改善箇所説明図

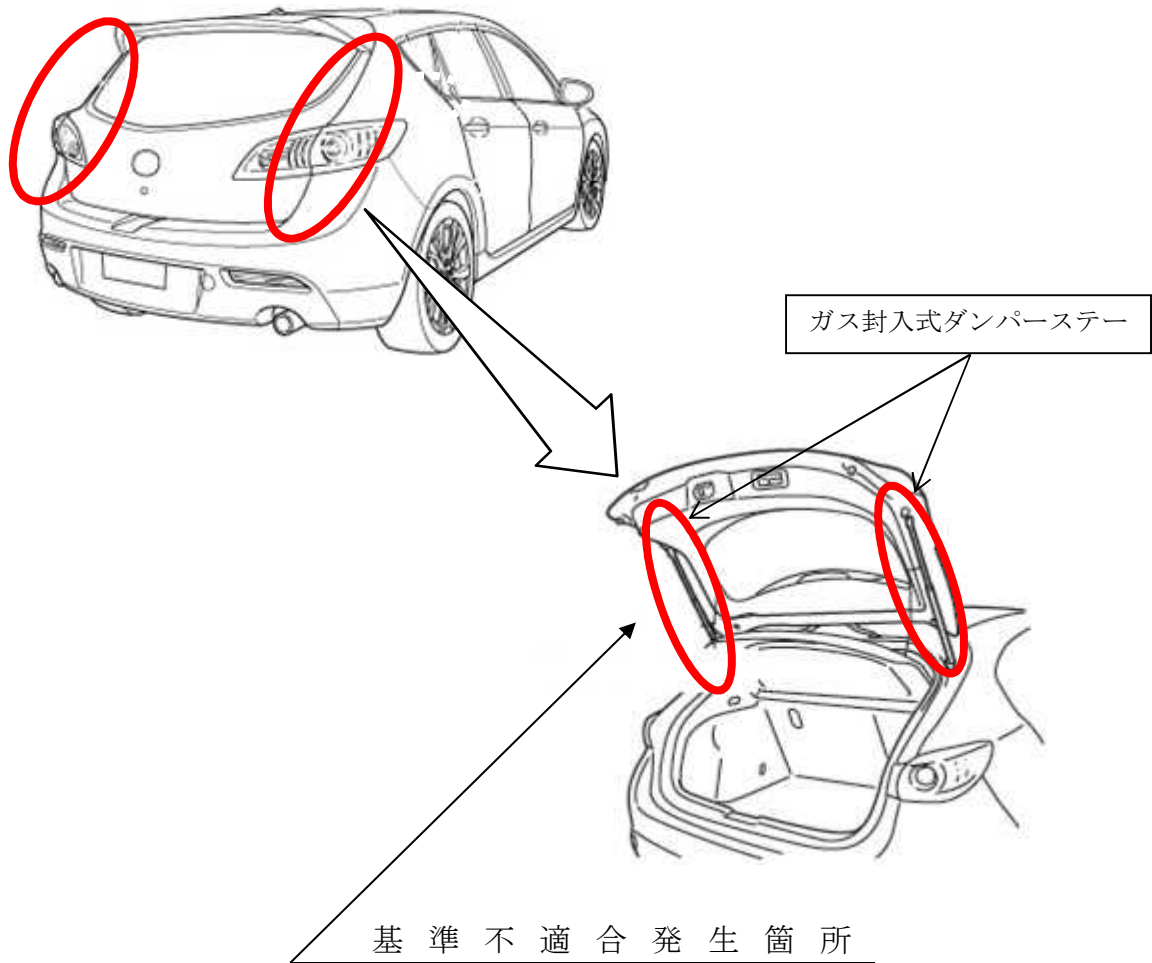
リヤゲートのガス封入式ダンパーステアにおいて、外筒のエンドキャップ部の塗装が不適切なため、塩害地域の塩分の影響で腐食することがある。そのため、そのままの状態で使用を続けると、腐食が進行し、外筒が膨らみ、エンドキャップが割れ、リヤゲートを開く際に外筒が破裂し、最悪の場合、周囲の人が負傷するおそれがある。

全車両、当該ダンパーステアを対策品と交換する。なお、交換部品の準備に時間を要することから、年式の古いものから対策品と順次交換する。ただし、2010年以前の生産車については、当該ダンパーステアを点検し、エンドキャップに亀裂が確認された場合は、暫定措置としてリヤゲートを使用できないようにする。

識別：運転席側ダンパーステアに黄ペンを塗布する。
